Febbraio 2024 | Danfoss Climate Solutions

TECH INSIDER

Nuovo attuatore ICAD B per il controllo delle valvole motorizzate	3
Filtro cavi AKA 211: Fine vita e soluzione alternativa	5
Ultima occasione d'acquisto - Chiavi di programmazione EKA 183A e EKA 183B	6
Strumenti di supporto - Valvole Solenoidi industriali	7
CTM 6 Multi-Ejector - Rimozione del trasmettitore di pressione DST.....	8
Video	10
Dettagli per ulteriori informazioni	10

CTM 6 Multi-Ejector - Rimozione del trasmettitore di pressione DST

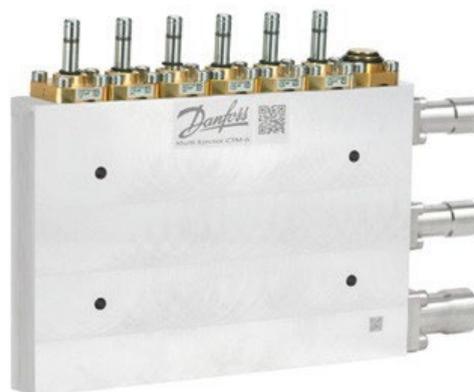
I trasmettitori di pressione DST P310 verranno rimossi dal design degli Eiettori Multi CTM 6.

Danfoss è costantemente impegnata a migliorare le prestazioni dei propri prodotti. I recenti feedback dei nostri clienti mostrano che i sensori di pressione preinstallati non vengono quasi mai utilizzati. Pertanto, per migliorare la qualità e ridurre i costi, stiamo eliminando i sensori di pressione dagli eiettori. Il trasmettitore di pressione non farà più parte del design dell' Multi Ejector CTM 6.

Un importante vantaggio è la riduzione dell'impatto ambientale, con l'eliminazione di dispositivi elettronici difficili da riciclare e la diminuzione del peso dell'intero prodotto (12 viti in acciaio e piastra di montaggio del sensore rimosse).

Le immagini seguenti illustrano il cambiamento:

A nostro avviso la modifica non avrà alcun impatto sui clienti finali e sull'utilizzo del prodotto. Ci risulta infatti che nessun cliente utilizzi i sensori integrati nel Multi Ejector CTM 6. Abbiamo interpellato i nostri esperti di applicazioni e i colleghi che lavorano "sul campo", ma non è stato identificato un singolo caso.

La spiegazione è semplice: negli ultimi due anni è stata stabilita una pratica ottimale, ce prevede di collocare gli elementi di misura su valvole di blocco facilmente accessibili. I sensori collocati all'interno dell'unità, circondati da schiuma isolante e difficili da raggiungere, si sono rivelati una soluzione difficile da accettare dal punto di vista della manutenzione, anche se i sensori necessitano di manutenzione o sostituzione occasionale.
